Parc Eolien de Breuillac

Préfecture des Deux-Sèvres

**SUIVI DES REPONSES A LA DEMANDE
DE COMPLEMENTS DU 11/12/2017**

PARC EOLIEN de BREUILLAC
Groupe VALECO

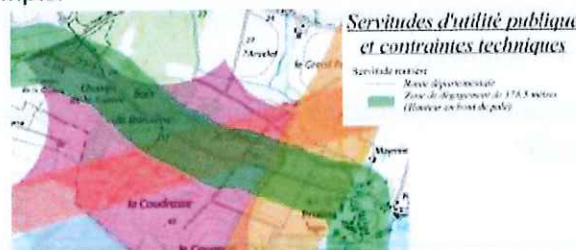
* Pour le financement, un apport en fonds propres [(page 39 de la Partie 3) « de l'exploitant » : Est-ce bien la société PARC EOLIEN DE BREUILLAC ou plutôt VALECO ?] de 20 % est annoncé.

L'apport en fonds propres de 20% provient de la société mère VALECO. Cet élément a été précisé page 41 de la Partie 3.
